Mission régionale d'autorité environnementale

**Avis délibéré**  
**relatif à l'usine de traitement de co-produits de volailles**  
**de la société Poultry Feed Company**  
**sur la commune de Vaiges (53)**

N°MRAe PDL-2023-7412

Photographie aérienne de juillet 2022 (source : Géoportail)

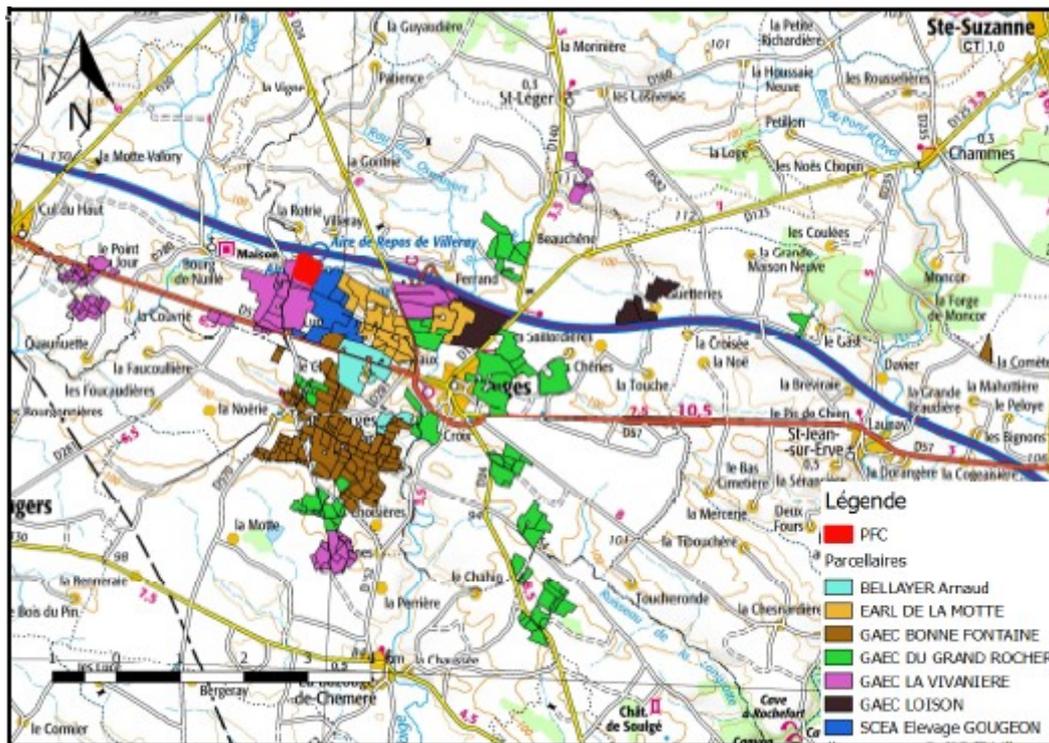
Au vu de la photographie aérienne de juillet 2022 consultable sur le site Géoportail, d'autres composantes du projet ont également été ajustées lors de sa mise en œuvre : ordonnancement de la station d'épuration, localisation des plantations et des espaces verts, maintien en culture d'une partie du parcellaire du projet..., etc. Un descriptif des modifications intervenues postérieurement à l'étude d'impact de mai 2019 serait utile, pour comprendre si celles-ci résultent de l'autorisation d'exploiter délivrée ou bien d'autres motifs et si les modifications apportées justifient une actualisation de l'étude d'impact et/ou une présentation des premiers retours d'expérience de la mise en œuvre des mesures d'évitement, de réduction et de compensation (ERC) des impacts retenues.

***La MRAe recommande d'expliquer les modifications du projet intervenues postérieurement à l'étude d'impact de mai 2019 et d'analyser si elles justifient une actualisation de cette dernière. Le cas échéant, la MRAe recommande d'analyser les conséquences environnementales liées à ces modifications.***
